Van: Architectenbureau [redacted]
Verzonden: donderdag 28 juni 2018 13:39
Aan: [redacted]
CC:
Onderwerp: RE: Aanvraag uitbreiding terrasvergunning Oude Doelenstraat 18
Bijlagen: oude doelenstraat 18 TERRAS.PDF

Van: [redacted]
Verzonden: donderdag 28 juni 2018 12:37
Aan: 'Architectenbureau [redacted]
Onderwerp: Aanvraag uitbreiding terrasvergunning Oude Doelenstraat 18

HORECA – 'Restaurant Steakhouse Ter'

oude doelenstraat 18
tbv aanvraag vergroten terras
schaal: 1:100
datum: 28–06–18
maten in milimeters

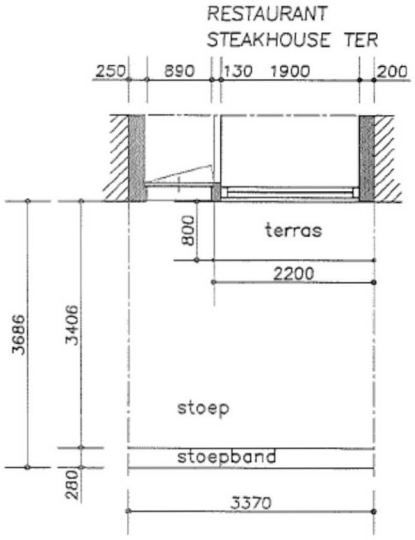
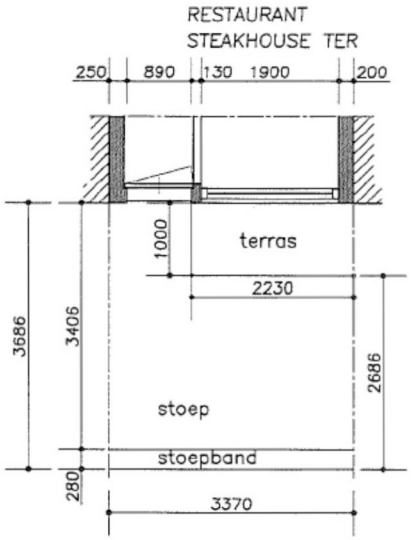
Op 3 mei 2018 heeft u een aanvraag ingediend voor een aanvraag ingediend voor uw terrasvergunning voor Oude Doelenstraat 18. Uw aanvraag is niet compleet. De tekening die u instuurt is niet conform het terrassenbeleid. In de Oude Doelenstraat zijn alleen terrassen toegestaan met een maximale diepte van 1 meter. Nogmaals het verzoek om eerst het beleid goed door te lezen alvorens u een nieuwe tekening instuurt.

- Een terrastekening waarop de uitbreiding van het terras staat en de gewijzigde indeling van het huidige terras die voldoet aan de volgende eisen;

- Uit de situatietekening blijkt waar het gewenste terras ligt ten opzichte van de horecagelegenheid.
- Alle relevante maten zijn in centimeters aangegeven.
- De totale breedte van de gevel staat vermeld.
- De breedte en de diepte van het terras zijn, met de maten erbij, duidelijk aangegeven.
- **Alle toegangsdeur(en) en nooduitgang(en) van de horecagelegenheid in de gevel waar het terras op aansluit, staan duidelijk aangegeven. Ook hierbij staan duidelijk de afmetingen.**
- Als er deuren altijd gesloten zijn, en niet als nooduitgang dienen, moet u dit duidelijk aangeven op de tekening.
- De doorloopruimte voor voetgangers op het trottoir is aangegeven en bedraagt minstens 1,50 meter.

- **in de Damstraat en de Oude Doelenstraat mogen terrassen een maximale diepte hebben van 1 meter. De overige ruimte is in deze straten nodig als doorloopruimte voor het grote aantal voetgangers.**

Bijgaand de aangepaste tekening conform zoals zojuist beproken.

[redacted] kunt u aangeven dat u ons machtigt t.b.v. deze aanvraag, zoals [redacted] verzoekt ?
Het terrassen beleid geeft aan het terras op deze locatie maximaal 1 meter diep mag zijn.
